## **COMMUNAUTE DES COMMUNES GIENNOISES**

### **PLAN LOCAL D'URBANISME Intercommunal**

## **Modification n° 1**

### **MEMOIRE EN REPONSE AU PROCES-VERBAL DE SYNTHESE**

## 1 – EUDELINE Lucienne

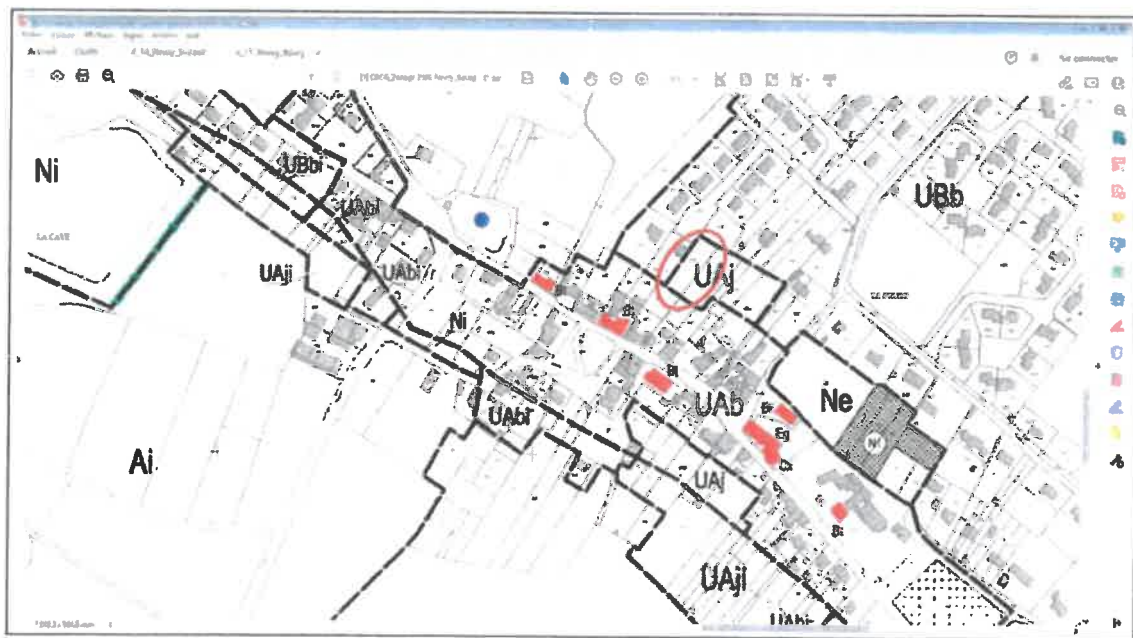
**Demande : reclassement en zone constructible UBb de ces parcelles actuellement situées en zone UAj**

**La demande n'est pas en lien avec l'objet de la présente procédure de modification du PLUi qui ne porte que sur la réécriture partielle du règlement et la levée partielle de la servitude de projet de la gare de Gien.**

**Avis de la Commune : Ne répond pas à l'objet de la modification du PLUi. Avis défavorable.**

**Avis de la Communauté des Communes Giennoises : Avis défavorable.**

## 2 – BONTEMPS Didier

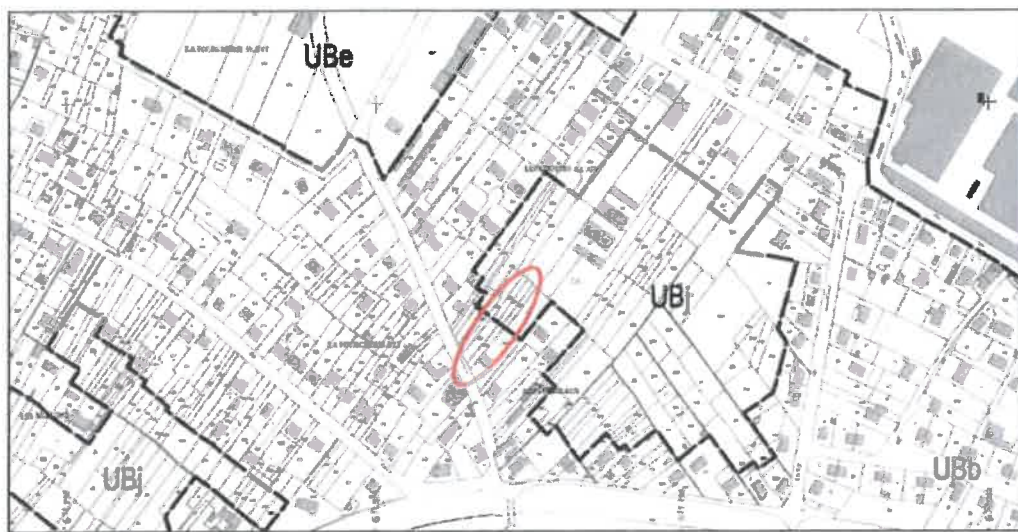
**Demande : reclassement en zone constructible de ces parcelles actuellement situées en zone UBj**

La demande n'est pas en lien avec l'objet de la présente procédure de modification du PLUi qui ne porte que sur la réécriture partielle du règlement et la levée partielle de la servitude de projet de la gare de Gien.

**Avis de la Commune : Ne répond pas à l'objet de la modification du PLUi. Avis défavorable.**

**Avis de la Communauté des Communes Giennoises : Avis défavorable.**

### 3 – BONTEMPS Sébastien

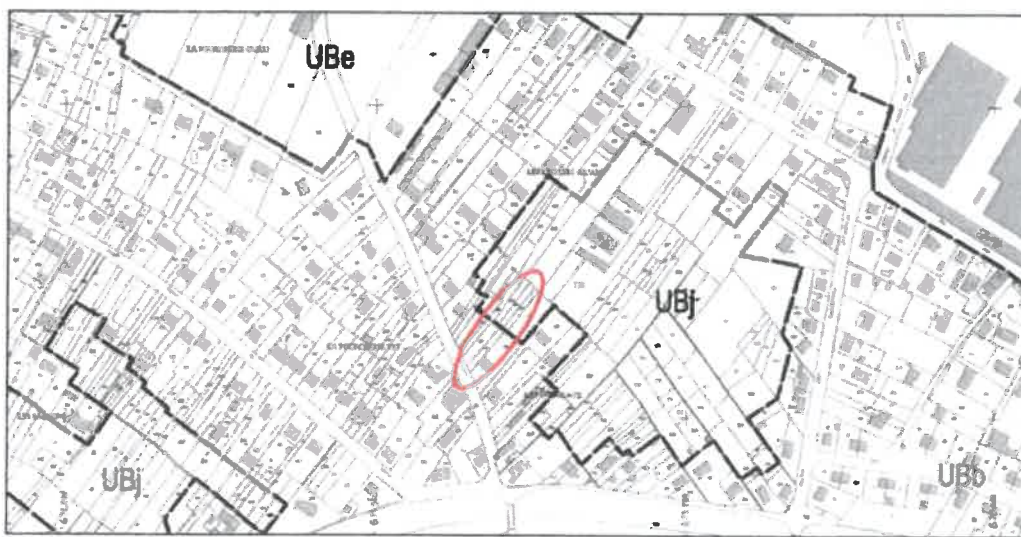
**Demande : reclassement en zone constructible de ces parcelles actuellement situées en zone UBj**

**La demande n'est pas en lien avec l'objet de la présente procédure de modification du PLUi qui ne porte que sur la réécriture partielle du règlement et la levée partielle de la servitude de projet de la gare de Gien.**

**Avis de la Commune : Ne répond pas à l'objet de la modification du PLUi. Avis défavorable.**

**Avis de la Communauté des Communes Giennoises : Avis défavorable.**

## 4 - DELAVEAU Philippe

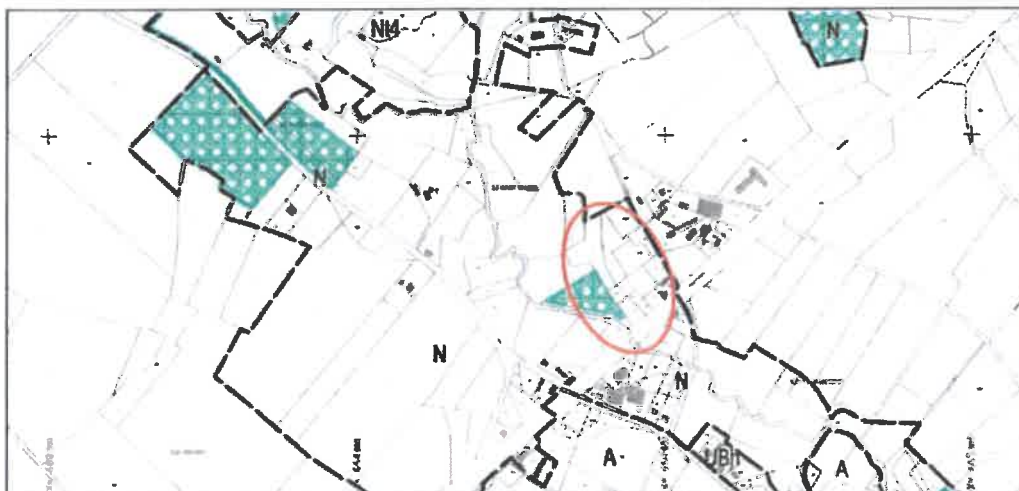
**Demande : reclassement en zone constructible de son terrain actuellement situé en zone N.**

**Terrains non bâtis lors de l'élaboration du PLUi et déclassés en zone N, notamment compte tenu de sa situation géographique.**

**Avis de la Commune : Ne répond pas à l'objet de la modification du PLUi. Avis défavorable.**

**Avis de la Communauté des Communes Gienneses : Avis défavorable.**

**La demande n'est pas en lien avec l'objet de la présente procédure de modification du PLUi qui ne porte que sur la réécriture partielle du règlement et la levée partielle de la servitude de projet de la gare de Gien.**

#### **4.2.7 – Construction des immeubles**

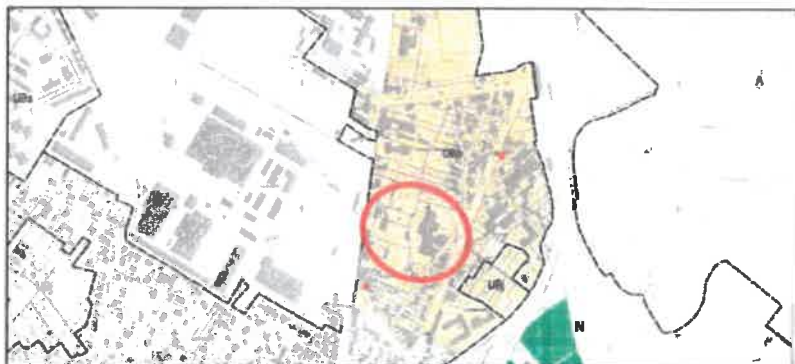
Demande : Demande de réécriture de la règle relative à la hauteur des immeubles en zone UB.

La rédaction relative à l'augmentation de la hauteur autorisée pour les immeubles collectifs (12 m) proposée dans le projet de règlement manque de clarté.

Une proposition de rédaction est faite de manière que la hauteur des constructions fixée à 12 m puisse s'appliquer à tout type de construction autre qu'une habitation individuelle.

Une observation est également émise sur la dérogation prévue pour les terrains en pente supérieure à 2% à l'article UB 4.2.7 qui vient en contradiction avec les dispositions générales émises à l'article UB 4.2.1.

- *La construction des immeubles ne peut être admise que dans la zone UBb :  
A l'exception des maisons individuelles (définies au sens de l'article L231-1 du code de la construction et de l'habitation), la hauteur des constructions est limitée à 12 m à l'acrotère ou au faitage.*

*Nonobstant les dispositions de l'article 4.2.1, lorsque le terrain est en pente (>2%), en zone UBb, le point de référence de la hauteur maximale est pris par rapport au point le plus haut de la parcelle avant travaux, situé à l'alignement.*

Avis de la commune : Remarque qui apporte des précisions intéressantes. Avis favorable.

Avis de la Communauté des Communes Gienneses : Avis Favorable

En limitant la hauteur des immeubles à 12 m -par différenciation des habitations individuelles dont la hauteur est fixée à 9 m-, ainsi qu'en précisant la possibilité d'édifier ce type de construction uniquement dans la zone UBb, la CDCG estime que ce type de construction sera mieux encadré et que la remarque est pertinente et mérite d'être reprise.

## 7 – BAILLY Patrick

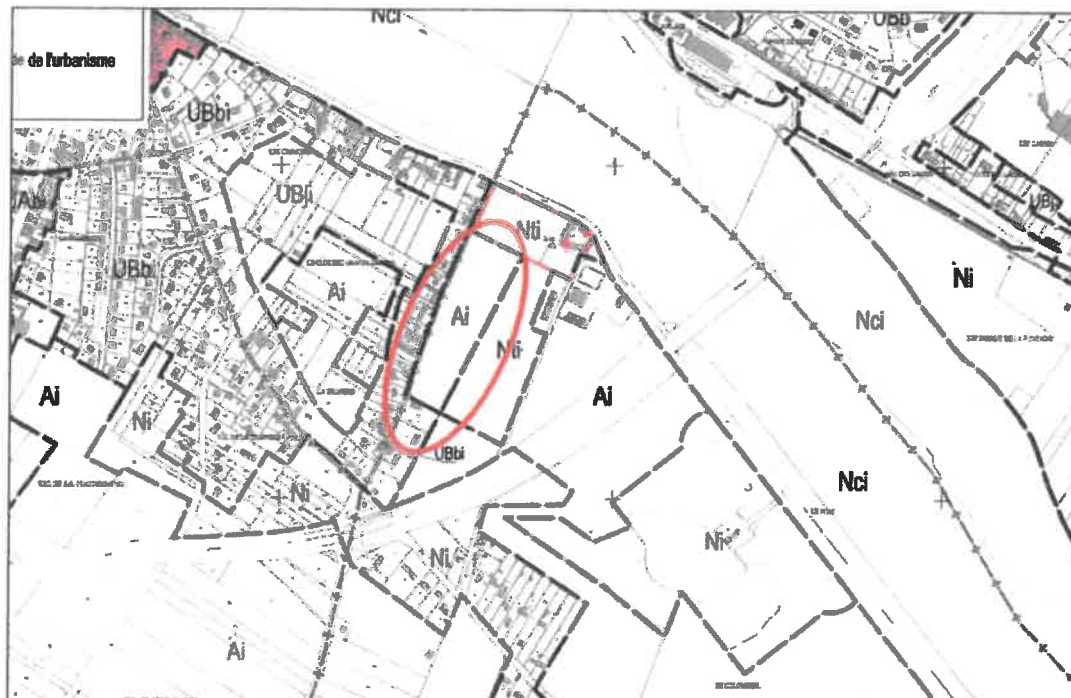
**Demande : classement en zone constructible de son terrain situé en zone A**

La demande n'est pas en lien avec l'objet de la présente procédure de modification du PLUi qui ne porte que sur la réécriture partielle du règlement et la levée partielle de la servitude de projet de la gare de Gien.

**Avis de la Commune : Ne répond pas à l'objet de la modification du PLUi. Avis défavorable.**

**Avis de la Communauté des Communes Gienneses : Avis défavorable.**

## 8 – M. Mme SAUVAGE Wilfried

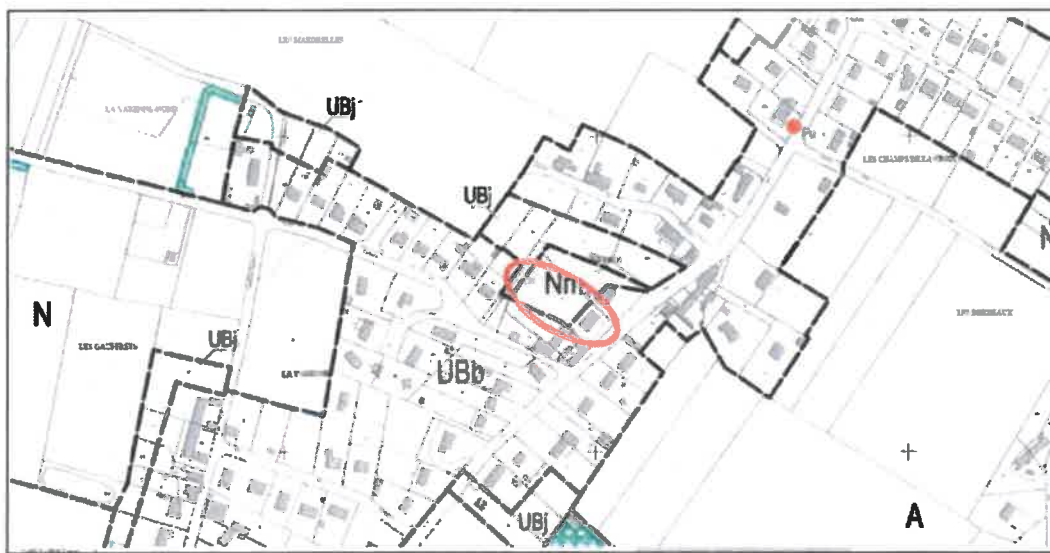
Demande : classement en zone constructible de son terrain situé en zone Nm

La demande n'est pas en lien avec l'objet de la présente procédure de modification du PLUI qui ne porte que sur la réécriture partielle du règlement et la levée partielle de la servitude de projet de la gare de Gien.

Avis de la Commune : Ne répond pas à l'objet de la modification du PLUI. Avis défavorable.

Avis de la Communauté des Communes Glennoises : Avis défavorable.

## 9 – LEBOZEC Stéphanie - COSTRATEGIC

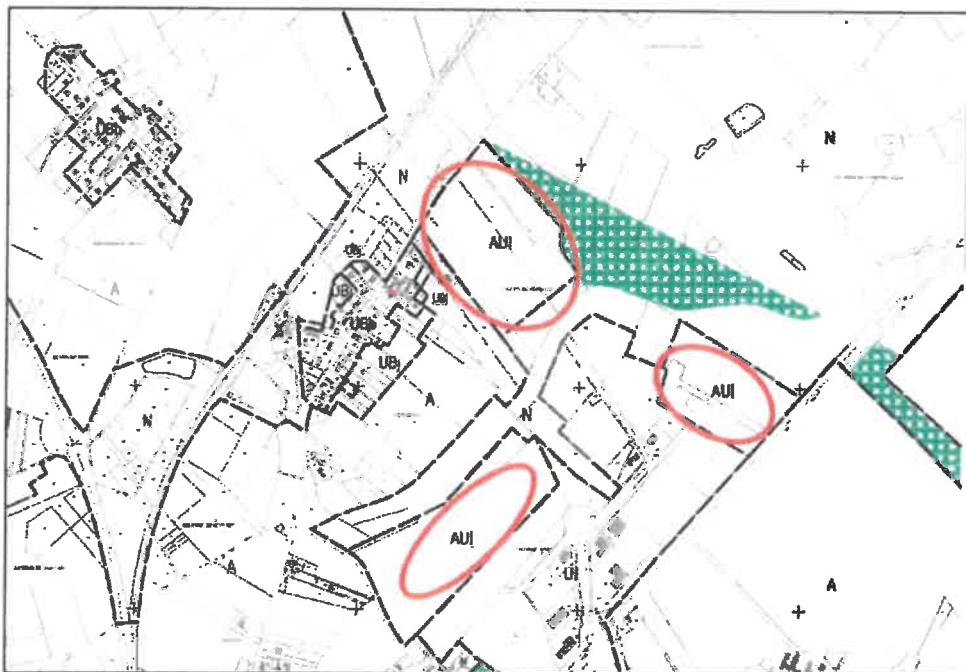
**Demande :** Harmonisation de la hauteur des constructions de la zone AUi avec la zone Ui.

Les zones AUi sont des zones qui se situent dans la ZAC de la Bosserie en vue de son extension.  
Ces zones sont contiguës aux zones Ui en cours de développement.  
Le PLUi limite actuellement la hauteur des constructions en zone AUi à 12 m.

La demande consiste à harmoniser la hauteur des constructions entre la zone Ui et la zone AUi telle que la nouvelle rédaction est proposée en Ui, afin de permettre l'édification uniforme de projets industriels qui se trouveraient à cheval sur les 2 zones.

**Avis de la Commune :** La ville de Gien souhaite reprendre cette remarque pertinente et demande que la rédaction de la zone AUi soit identique à celle de la zone Ui en ce qui concerne la hauteur maximale autorisée. Il est également demandé de reprendre les prescriptions paysagères en vue favoriser l'intégration des bâtiments de grande hauteur dans leur environnement et de minimiser leur impact visuel.

**Avis de la Communauté des Communes Giennoises :** Avis favorable.
